**Avis délibéré de la mission régionale d'autorité  
environnementale sur la révision du plan local  
d'urbanisme (PLU) de la commune déléguée de Saint-  
Martin-Bellevue, commune nouvelle de Fillière (74)**

**Avis n° 2021-ARA-AUPP-1055**

**Avis délibéré le 17 août 2021**

Figure 3: Inventaire départemental des zones humides (source : [http://carto.geo-ide.application.developpement-durable.gouv.fr/612/JPV\\_zones\\_humides\\_74.map](http://carto.geo-ide.application.developpement-durable.gouv.fr/612/JPV_zones_humides_74.map))

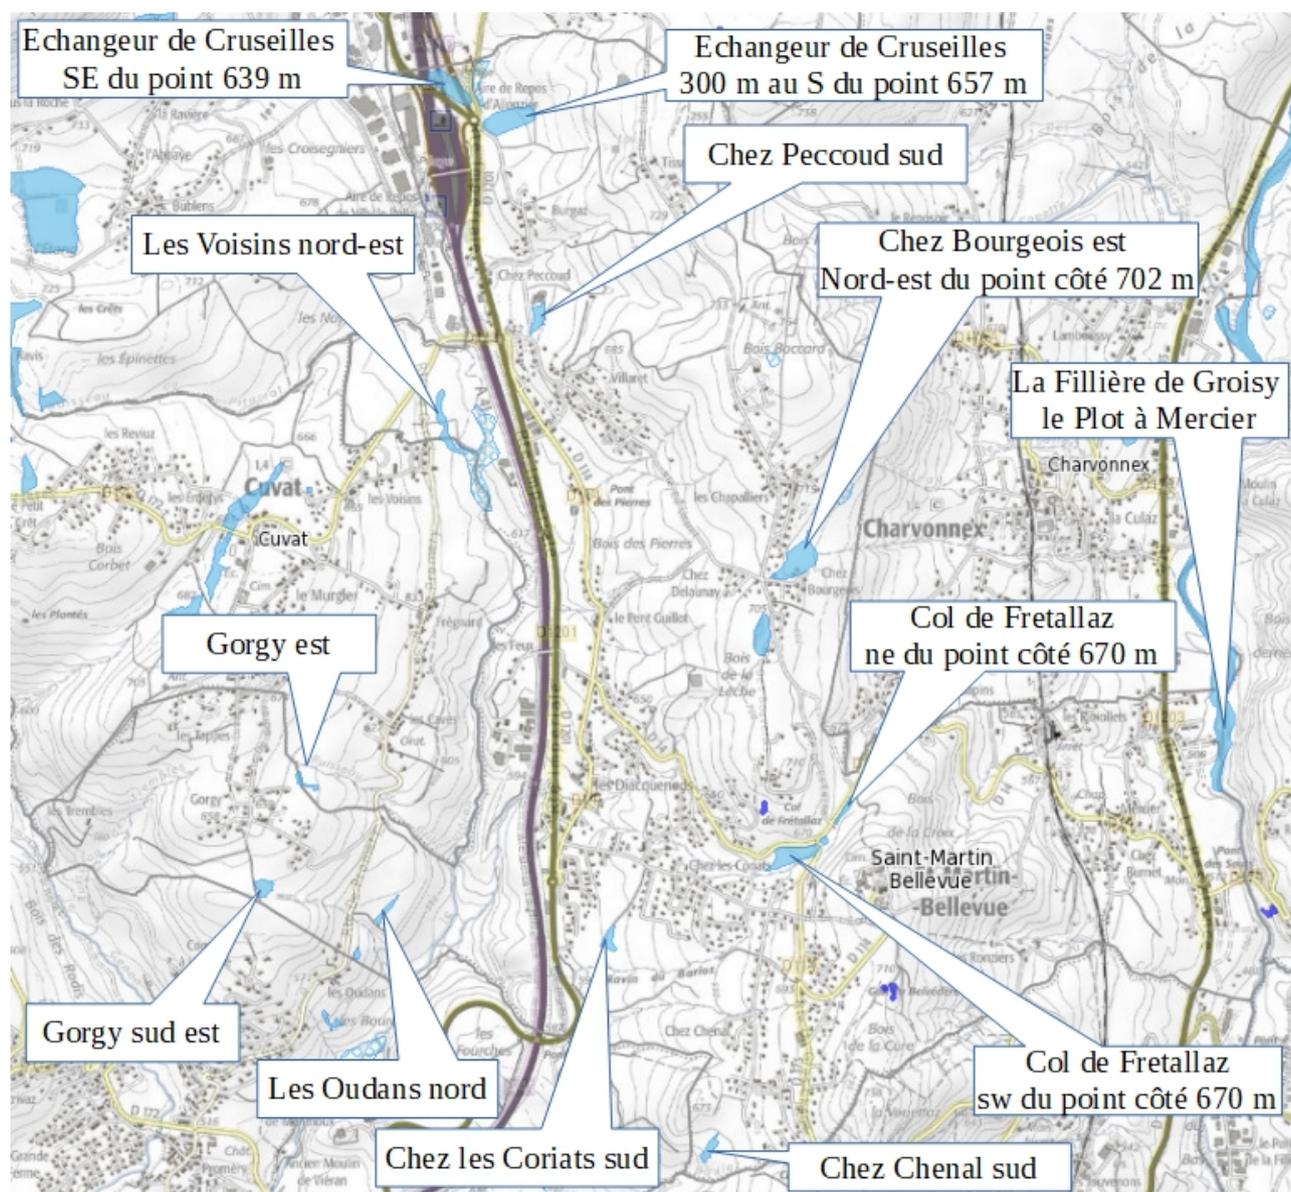
S'agissant des **milieux naturels**, le RP souligne que la commune est bordée à l'est et à l'ouest par deux cours d'eau « *La Fillière* » et « *Le Viéran* », avec leurs affluents et ripisylves associés. Il est précisé que l'état écologique du Viéran est actuellement médiocre mais que son bon état est attendu pour 2027. La commune comprend une quinzaine de **zones humides** référencées à l'inventaire départemental des zones humides (voir figure 3)<sup>16</sup>. Pour la bonne information du public et

éviter l'erreur de méthode évoquée, le RP gagnerait à rappeler les fonctions des zones humides et les critères de leur définition.

Le RP comprend un document cartographique qui indique représenter l'ensemble des zones humides en 2020. Il omet cependant de représenter la zone humide de l'échangeur de Cruseilles SE, dont il est simplement indiqué qu'elle n'existe plus, sans toutefois l'établir<sup>17</sup>, ainsi que la zone humide « Gorgy est » qui est à cheval sur les communes de Saint-Martin-Bellevue et Cuvat. Dans un document adressé le 6 août 2021 à la MRAe, l'agglomération précise que l'emprise de la première zone humide est occupée par un parking relais, des infrastructures autoroutières et des semis et plantations réalisés par le concessionnaire de l'autoroute et que l'absence de représentation de « Gorgy est » résulte d'une erreur matérielle.

Figure 4: ZAE Les Voisins - enjeux patrimoniaux (source : dossier)

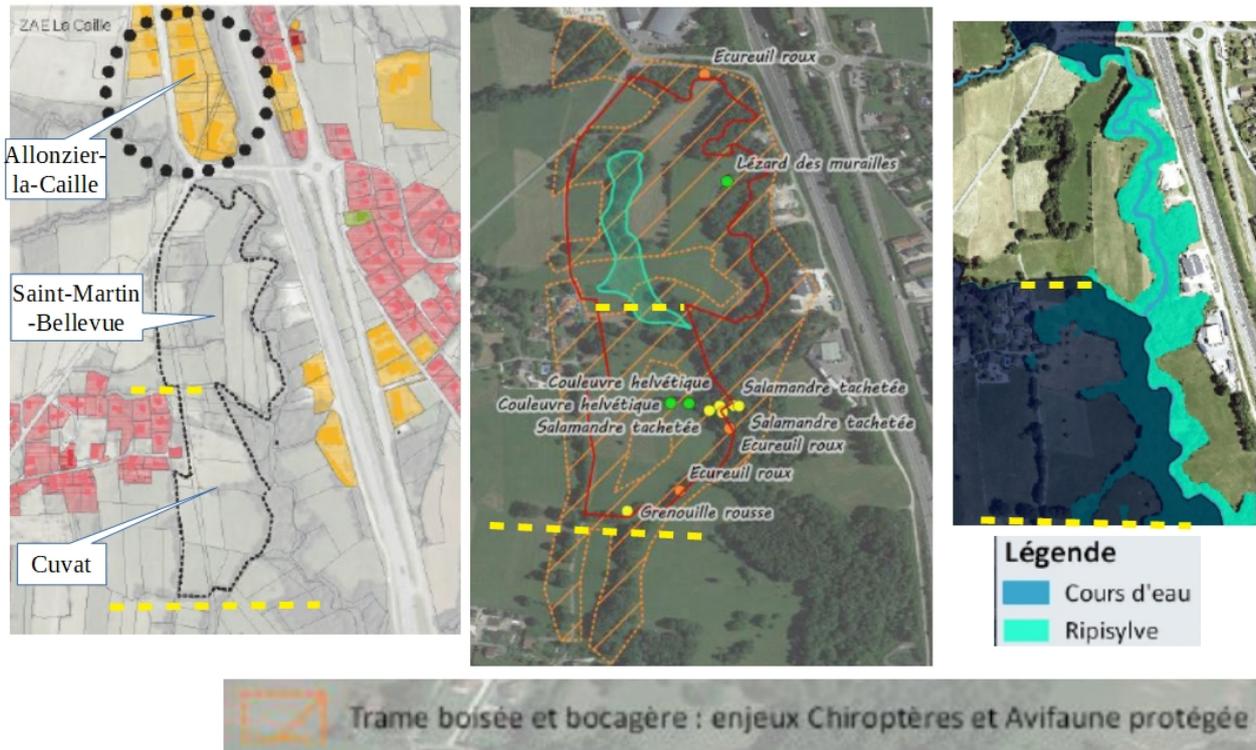
S'agissant de la **ZAE « Les Voisins »**, (zone 1AUXi, secteur à urbaniser à court et moyen terme pour développer les activités industrielles), ce projet d'extension au sud de la ZAE d'Allonzier-la-Caille) impacte une trame boisée et bocagère avec des enjeux en termes de chiroptères et d'avifaune protégée (voir figure n°4). Le diagnostic écologique réalisé par SAGE Environnement, daté de janvier 2019<sup>43</sup>, conclut en effet à la présence d'espèces protégées sur ce site. L'OAP n°5 dédiée à ce projet, qui rappelle la présence d'une faune protégée, va ainsi nécessiter des autorisations dérogatoires selon les critères définis à l'article L. 411-2 du code de l'environnement, notamment liés à une raison impérative d'intérêt public majeur et une absence d'autre solution satisfaisante. Or, ces deux critères cumulatifs, qui doivent être analysés dès le stade de la définition du PLU, ne l'ont pas été.

Alors même que cette évolution projetée du PLU a fait l'objet d'un échange approfondi avec la personne publique responsable du PLU à l'occasion d'un recours gracieux, aucune analyse n'a été menée sur des solutions alternatives présentant un plus faible impact environnemental.
